Resposta aos Pedidos de Esclarecimentos do Concurso Público Internacional N°02_UGA-MAA/2023

Na sequência dos pedidos de esclarecimentos efetuados no âmbito do **Concurso Público Internacional N°02_UGA-MAA/2023 “Aquisição de 5 (cinco) Escola Móveis”** somos a esclarecer:

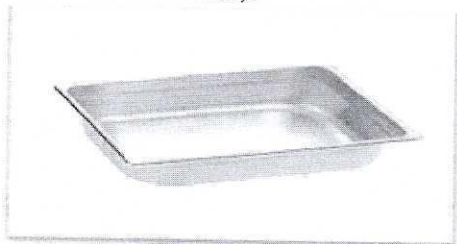
Pergunta nº 17 - Entendemos dado que há entrega faseada, na entrega das dois unidades móvel primeira será efetuado o pagamento do 40% do valor das dois unidades e que logo pode ser realizado um auto de receção parcial de essas duas unidades para receber 30 % proporcional?

Não entendemos bem ao que se recebem no ponto b) 40% do valor total dos bens entregues, após a conclusão com êxito dos testes de aceitação e com entrega dos documentos de embarque das escolas móveis, os documentos de embarque referidos são os de carga navios até Cabo Verde? De ser assim os testes de aceitação teriam que ser realizados no País de origem para poder receber o pagamento uma volta comprovada que foi realizado o envio.

Resposta – A faturação e condições de pagamento foram atualizadas nas alíneas b) e c) e os pagamentos serão devidos de acordo com o seguinte planeamento:

- a) 30 % do valor total do contrato, com entrega dos documentos de embarque dos veículos;
- b) 40% do valor total do contrato, com entrega dos documentos de embarque dos veículos;
- c) 30% do valor total do contrato, 30 dias após a conclusão com êxito dos testes de aceitação e a assinatura do auto de receção.
